GOBERNACION DE ANTIOQUIA REPUBLICA DE COLOMBIA	**INFORME ASESORÍA O ASISTENCIA TÉCNICA**	Código: FO-M4-P3-018
		Versión: 04
		Fecha de aprobación: 06/05/2019

Organismo	Gerencia de Infancia, Adolescencia y Juventud			
Dependencia	N/A			
Nombre responsable de la asesoría y/o asistencia técnica	Erika Tatiana Restrepo Posada	**Cargo**	Profesional de Infraestructura y Ambientes Educativos	**Contrato No. 4600010518**
Línea Plan de Desarrollo /Programa: Unidos por la primera infancia	**Línea 1 Nuestra Gente**	**Objetivo del programa**	Fortalecer las potencialidades y el goce efectivo de derechos de las personas desde la gestación y hasta los primeros seis años de vida, en condiciones de dignidad y afecto, a través de la generación de estrategias que propicien su desarrollo integral temprano.	**Proyecto:** Unidos por la primera infancia
Indicador de producto	Municipios y/o Distritos asistidos técnicamente para el fortalecimiento de la atención integral a la primera infancia			
Acciones para la Intervención con Asesoría o Asistencia Técnica	Asistencia técnica en los componentes y modalidades de atención integral a la primera infancia.

Subregión/Municipio	**Urabá / Carepa**		
Población obj

Imagen 1: Cocina

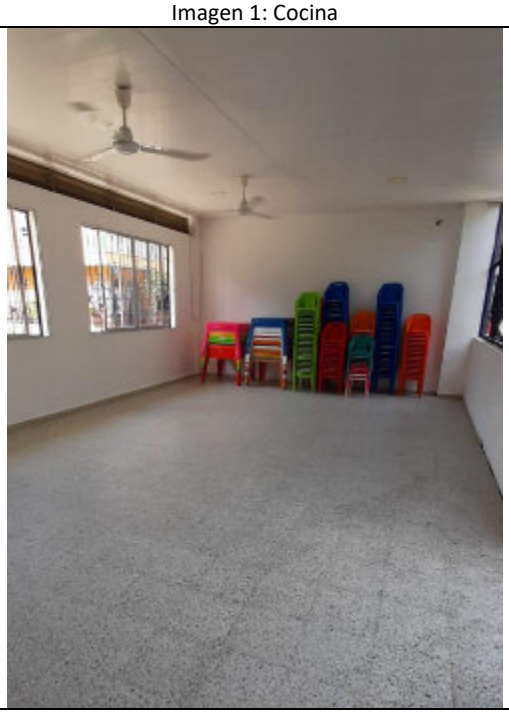
- En la zona de entrega de alimentos se debe instalar una barrera que impida el ingreso de vectores externos y que se encuentre separado del mesón aproximadamente 30 cm, que solo permita el ingreso y salida de la bandeja de alimentos, esta barrera puede ser fabricada con malla tipo angeo y elementos que le den firmeza a la estructura de soporte.
- En el cielo es necesario instalar media caña en policloruro de vinilo (PVC), superficie que permita fácil limpieza, desinfección y nivel de asepsia requerido para los espacios donde se preparan alimentos.
- El zócalo instalado en la cocina es en cerámica, por lo tanto, genera un ángulo de 90° entre el piso y los muros, es necesario instalar zócalo de media caña en policloruro de vinilo (PVC), superficie que permita fácil

limpieza, desinfección y nivel de asepsia requerido para los espacios donde se preparan alimentos.
- Es necesario realizar limpieza y mantenimiento de cubiertas, bajantes y canaletas para evitar empozamiento y posibles filtraciones generando así goteras y humedad en el CDI.

Imagen 11: Sala de desarrollo 5

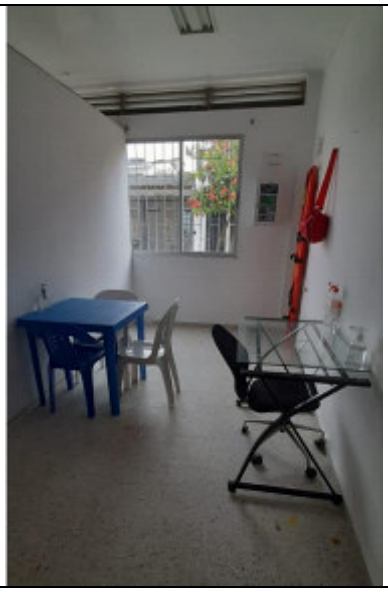
- Los vidrios que se encuentren a una altura menor a 80 cm, es necesario que tengan instalada película de seguridad.
- Es necesario realizar limpieza y mantenimiento a las canaletas y bajantes de la cubierta para evitar reboses y que las salas de desarrollo se inunden en época de invierno.
